Ergänzende Unterlagen zu TOP 32 Stadtrat 28.07.2016 "Hochwasserschutz an der Schwabach; Gestalterische Einbindung der Maßnahmen und Wegeführung

Hochwasserschutz Schwabach, Rad- und Fußwegeführung; hier: Behandlung bei der Aufstellung BP 344

Stellungnahme zu den Bäumen an der Essenbacher Brücke

Gestaltung öffentlicher Freiräume im Zusammenhang mit den Hochwasserschutzmaßnahmen an der Schwabach im Stadtgebiet von Erlangen

Ausschnitt BP 344: Fuß- und Radweg mit Lage der Flst.Nrn. 872/23 (südlich) und 873 (nördlich)

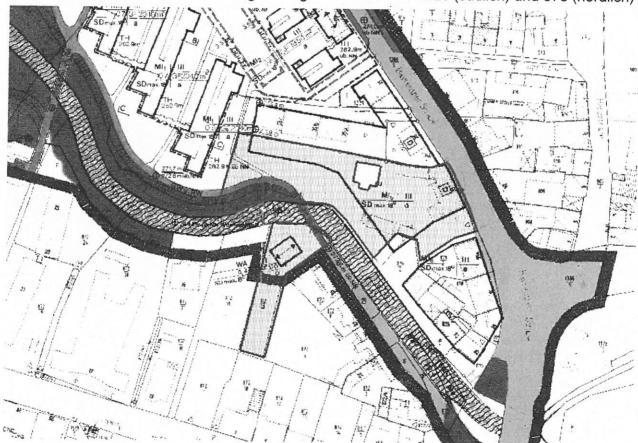
Anregung von Eigentümern Flst.Nr. 873 (Müller):

Es wird gefordert, daß der Fuß- und Radweg nicht über das Grundstück Müller geführt wird und daß kein Teil des Grundstücks als öffentliche Grünfläche ausgewiesen wird.

Abwägung:

Bezüglich des Fuß- und Radweges soll das vom Verkehrs- und Planungsausschuß am 7.4.1992 gefaßte Gutachten bestätigt werden, wonach an der Planung festgehalten wird.
